CONCEPTO TÉCNICO SOBRE NECESIDAD DE ESTUDIOS DETALLADOS DE AMENAZA Y RIESGO POR FENOMENOS DE REMOCIÓN EN MASA DENTRO DEL TRÁMITE DE LICENCIA URBANÍSTICA	Código:	GPR-FT-10
		Versión:	04
		Fecha de revisión:	21/06/2011

1.1 CONCEPTO TÉCNICO No. CT:	CT-7730
1.2 ÁREA:	Análisis y Mitigación de Riesgos
1.3 COORDINACIÓN:	Estudios y Conceptos Técnicos
1.4 REFERENCIA CRUZADA RADICADO FOPAE:	2014ER13638
1.5 RESPUESTA OFICIAL No.	RO-73354

2.1 SOLICITANTE:	CURADURÍA URBANA No 1
2.2 PROYECTO:	Vivienda Bifamiliar
2.3 LOCALIDAD:	5. Usme
2.4 UPZ:	57. Gran Yomasa
2.5 BARRIO O SECTOR CATASTRAL:	El Cortijo
2.6 DIRECCIÓN:	Calle 75A Sur No 1B - 57
2.7 CHIP:	AAA0027SYTD (*)
2.8 MANZANA CATASTRAL:	1
2.9 PREDIO CATASTRAL:	6
2.10 ÁREA (Ha):	0.0086 (**)
2.11 FECHA DE VISITA:	Agosto 5 de 2014

Figura 1. Localización general del proyecto “Vivienda Bifamiliar” ubicado en la Calle 75A Sur No 1B - 57 del Barrio el Cortijo de la Localidad de Usme en el Plano Normativo de Amenaza por Remoción en Masa del POT (Decreto 190 de 2004), el cual se localiza en una zona de **AMENAZA MEDIA y BAJA**.

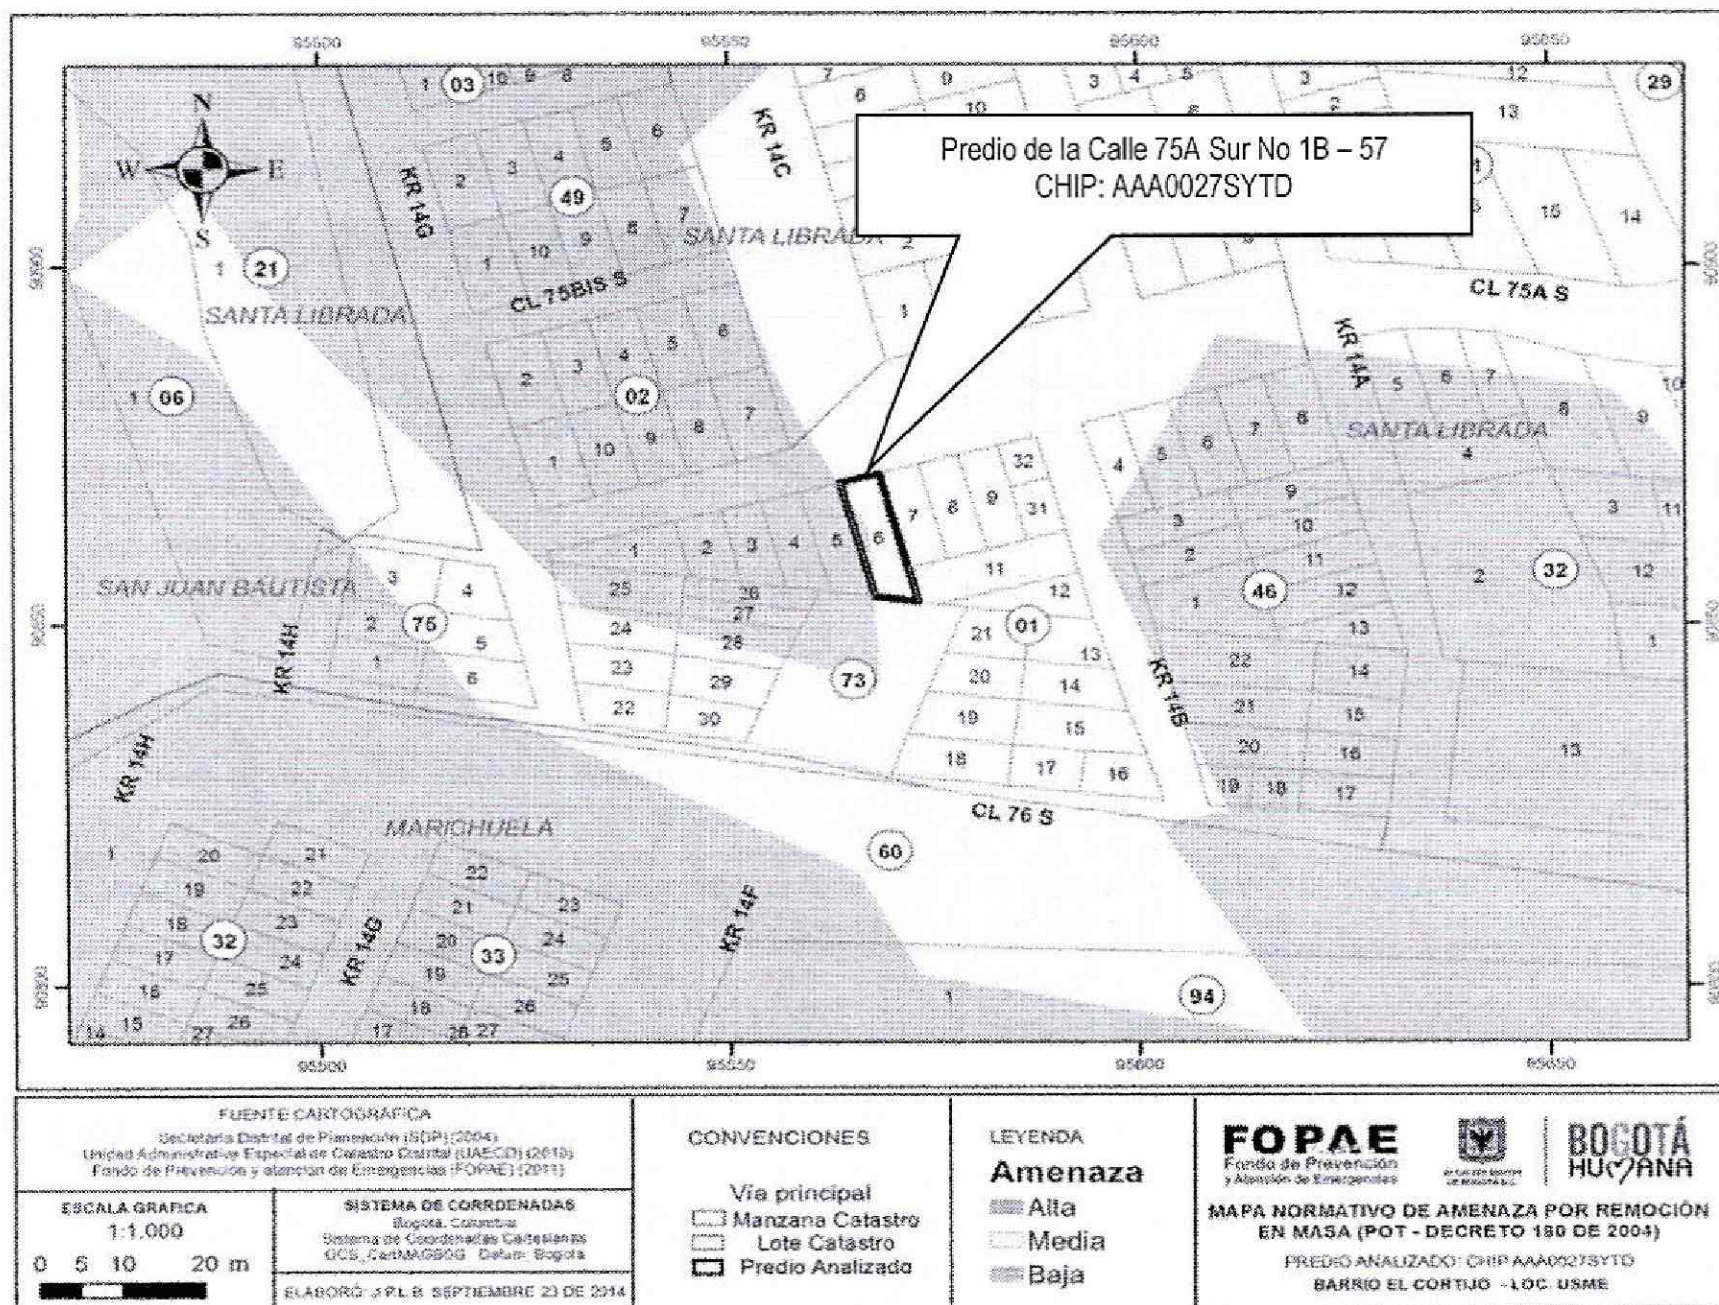
Conforme con el plano normativo de “Amenaza por Remoción en Masa” del Plan de Ordenamiento Territorial de Bogotá - POT, el sector donde se localiza el proyecto “Vivienda Bifamiliar” se ubica en la Calle 75A Sur No 1B - 57 del Barrio el Cortijo de la Localidad de Usme, se encuentra en una zona de **AMENAZA MEDIA y BAJA** por procesos de remoción en masa (Figura 1).

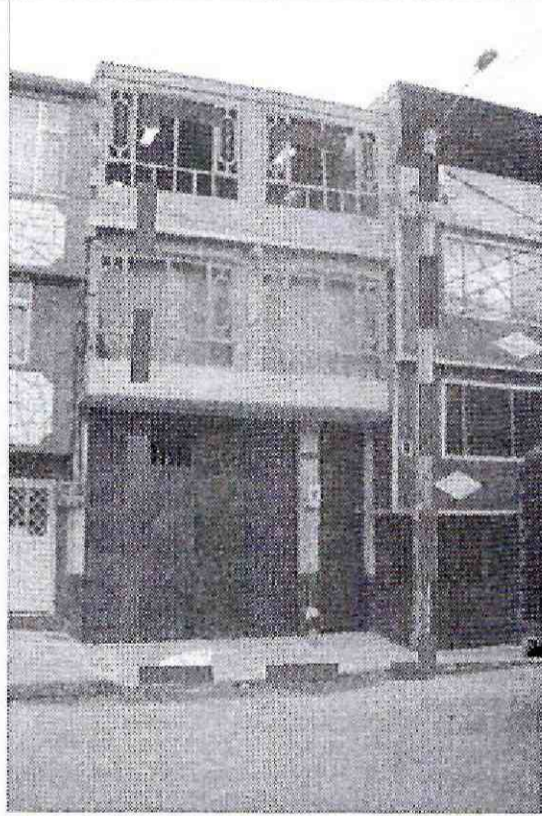
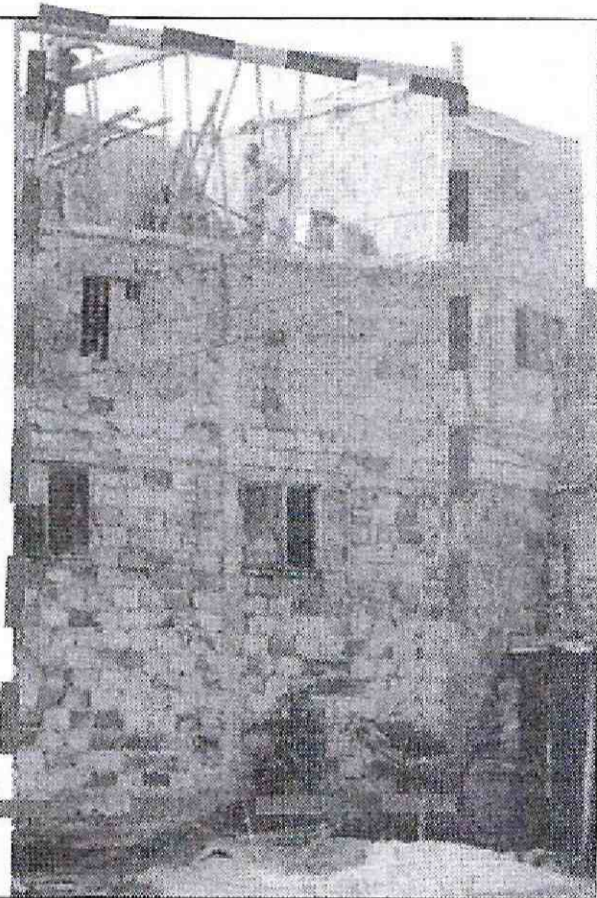
En el momento de la visita técnica al predio objeto del presente concepto técnico, se encontró una edificación de tres pisos y otro piso en el nivel superior en proceso de construcción, donde no se observó evidencias de afectación por procesos de remoción en masa activos, ni de carácter local, ni de carácter general en las zonas aledañas al predio evaluado.
